RISPOSTE AI QUESITI

AFFIDAMENTO DELLA FORNITURA E POSA IN OPERA RELATIVA ALLA SOSTITUZIONE DI N. 3 SCALE MOBILI ED ELEMENTI ACCESSORI PRESSO IL TERMINAL PASSEGGERI DELL'AEROPORTO INTERNAZIONALE FALCONE BORSELLINO - PUNTA RAISI CINISI (PA) CIG: 75111572D7

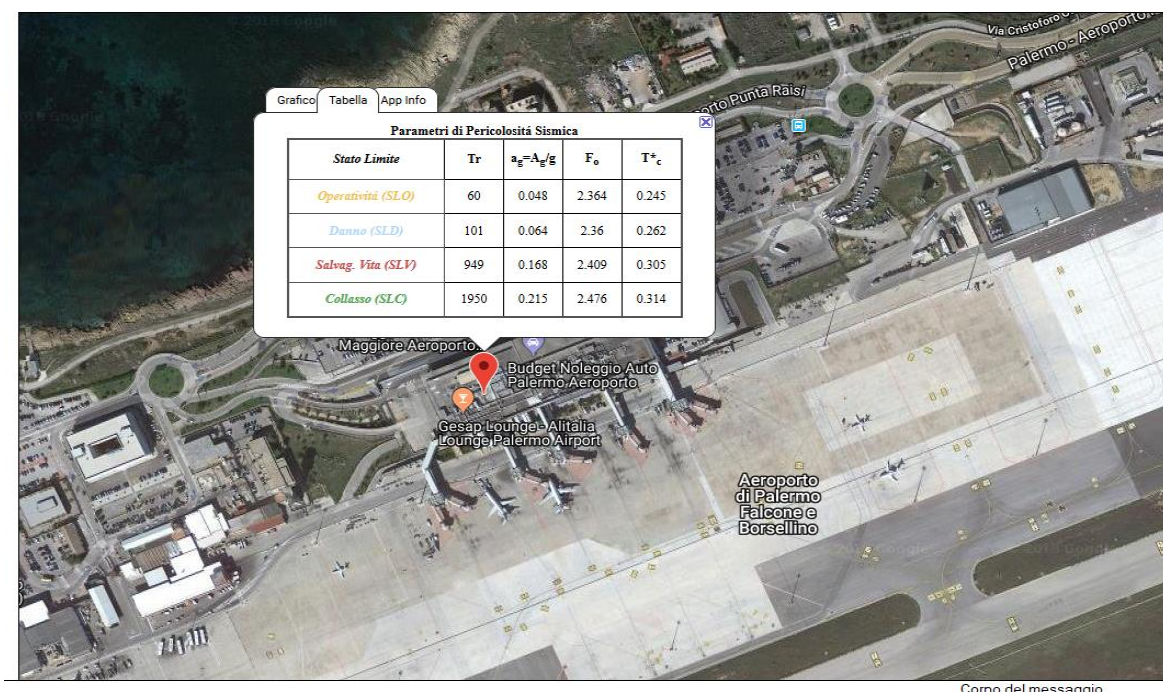
Nel Capitolato per le scale mobili che verranno installate sono richiesti i supporti antisismici, al fine di dimensionare le strutture meccaniche corrette dei tralicci, si rende necessario conoscere i seguenti dati inerenti la sismicità:

1. Valore di accelerazione di picco al suolo - PGA _____ m/s²:
2. Valore massimo di interstory drift _____ mm.

1. I parametri sismici sono funzione della categoria del suolo, della vita nominale e della classe d'uso. La categoria del suolo è di tipo A. Per l'aerostazione esistente, dove dovranno essere montate le scale mobili, in fase di verifica di adeguamento, si è considerato una vita nominale di 50 anni e una classe d'uso IV. Ne deriva che i parametri sismici utilizzati sono quelli riportati nell'immagine seguente.

2. Per il drift di piano la normativa impone i limiti in funzione della classe d'uso e della tipologia di tamponamenti. In fase di verifica di adeguamento sismico il drift di piano utilizzato è di $2/3 \times 0.05xh$, essendo h l'altezza di interpiano pari a m 5,30.
